改善箇所説明図

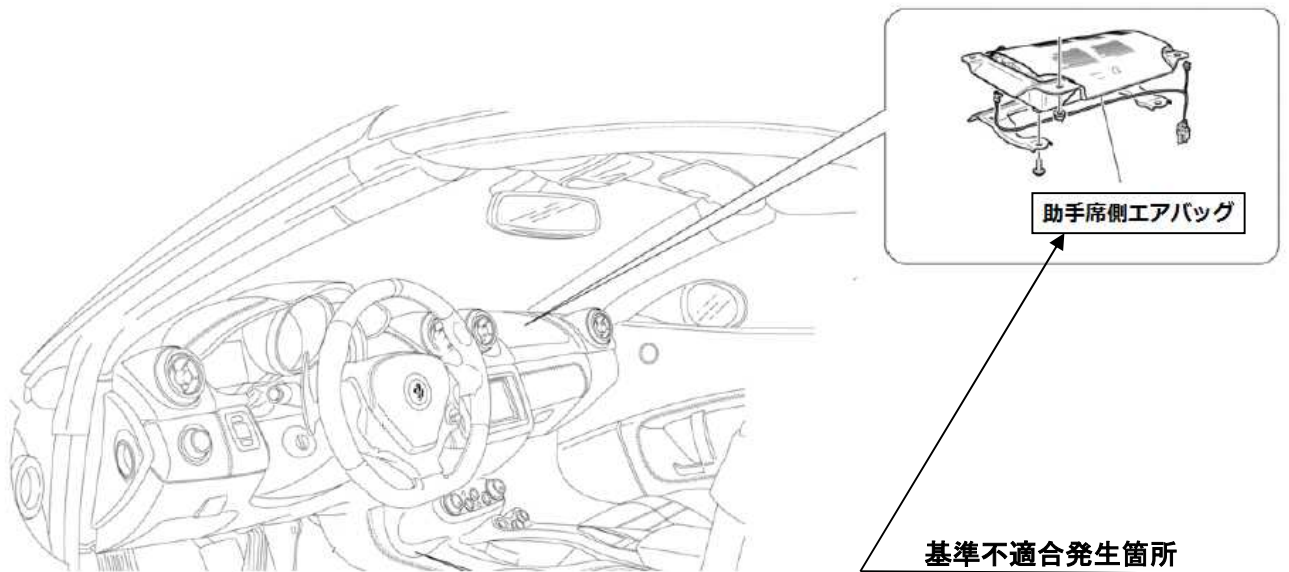
助手席側エアバッグのインフレーター(膨張装置)において、高温多湿な状態で長期間の温度変化にさらされると、火薬が劣化し、エアバッグ展開時にインフレーター容器が破損して、乗員が負傷するおそれがある。

全車両、暫定措置として、助手席側エアバッグユニットを新品と交換する。なお対策品ができ次第、再度市場措置を行う。

は、交換部品を示す。
